Projet de Parc éolien de Saint-Souplet à Saint-Souplet

Demande d'autorisation d'exploiter un parc de 8 aérogénérateurs et trois postes de livraison sur la commune de Saint-Souplet

Rapport de décision finale

**RAPPORT DE L'INSPECTION DES INSTALLATIONS CLASSÉES POUR
PRÉSENTATION EN CDNPS**

Annexe 3 : Zones d'enjeux chiroptères

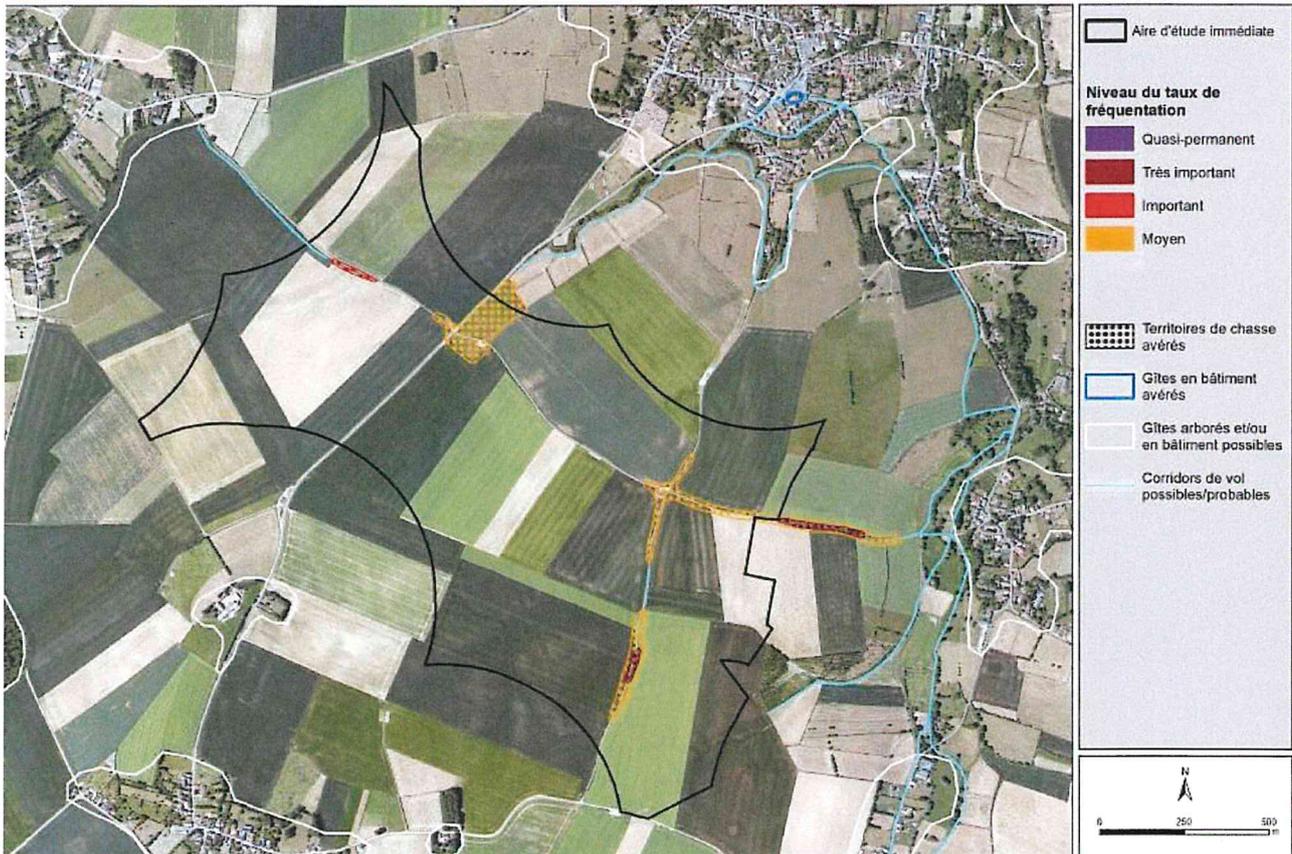
Les écoutes réalisées indiquent une activité des chiroptères au niveau de la zone d'implantation, notamment au niveau des éoliennes E1, E3 et E6.

Les suivis en altitude ainsi qu'au niveau des haies réalisés confirment l'attractivité pressentie de la zone d'implantation pour ces éoliennes du projet. Cette attractivité est due à la présence de haies qui constituent des corridors de vol ainsi que des territoires de chasse au niveau de la zone.

Les écoutes actives confirment la présence de corridor écologique entre la zone d'implantation et les villages de Saint-Souplet et Saint-Martin à proximité des éoliennes E1 et E3.

Des mesures de réduction, de suivi et d'accompagnement sont prévues par le pétitionnaire. Au regard des enjeux, ce sont des mesures d'évitement qui auraient du être proposées par le pétitionnaire, 3 éoliennes sur les 8 du projet sont situées à moins de 200 m de haies qui semblent fonctionnelles. Ainsi, l'implantation d'éoliennes à moins de 200 m n'est pas envisageable en l'état.

CONSIDÉRANT qu'en conséquence, les distances relevées en bout de pale pour les éoliennes E1, E3 et E6 ne permettent pas de limiter les risques de mortalité pour les espèces de chiroptères susceptibles de fréquenter la zone d'implantation du projet ;

Annexe 4 : Carte de synthèse des enjeux écologiques

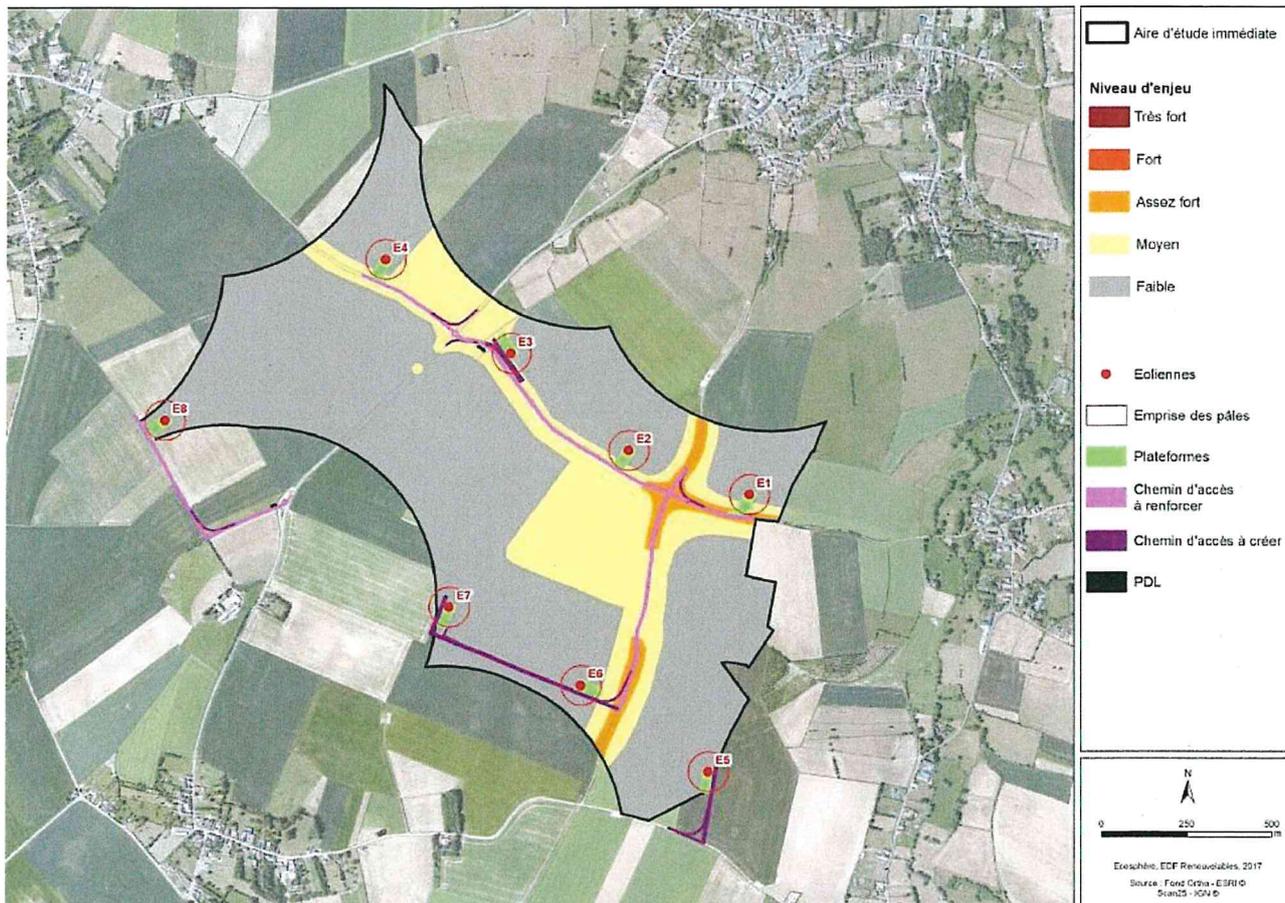
Le choix de ne cartographier que 3 espèces sur les 42 présentes au sein de l' AEI / AER ne permet pas de dégager les enjeux faunistiques de la zone et minimise ceux-ci.

Le pétitionnaire ne retient qu'un nombre restreint d'espèces nicheuses (Bruant des Roseaux, Tarier Pâtre et Vanneau Huppé) alors que d'autres espèces mériteraient, de part leur statut de menace, d'y figurer.

Il n'y a pas de cartographie présentée d'espèce nicheuse dans l'AER alors que 5 éoliennes sur les 8 du projet se situent en bordure de celle-ci.

Les observations réalisées sur les espèces migratrices confirment l'utilisation du secteur comme axe migratoire secondaire (livret écologique P 61). Les éoliennes E3 et E6 sont à proximité de ces axes et peuvent donc avoir un impact sur l'avifaune les empruntant.
